株式会社ミノルインターナショナル

新商品発売のご案内

【商品説明】

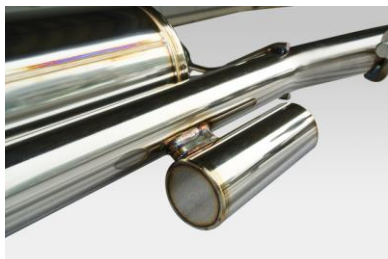
今回の改良では、レゾネーターを追加、および左側の出口手前の二重構造化により、2010 年 4 月 1 日以降に登録された ZC31S(3 型)に対応した 加速騒音規制の適合品となりました。マフラーへは、認証プレートが添付され、保安基準適合証明書が別途発行されます。また、TM-SQUARE エキゾーストマニホールド との 同時装着時の音量も、基準値内に抑制します。なお、名称が TM-SQUARE サイレンサー「SPEC2」へと変更され、同時に品番／価格も、変更となりました。

【商 品 名】	TM-SQUARE サイレンサー SPEC 2	【品 番】	TMEX-G01402
【税抜定価】	¥169,524	【付 属 品】	保安基準適合証明書
※掛率は、旧製品と同一です。		(上記発売に伴い、旧製品は廃盤となります)
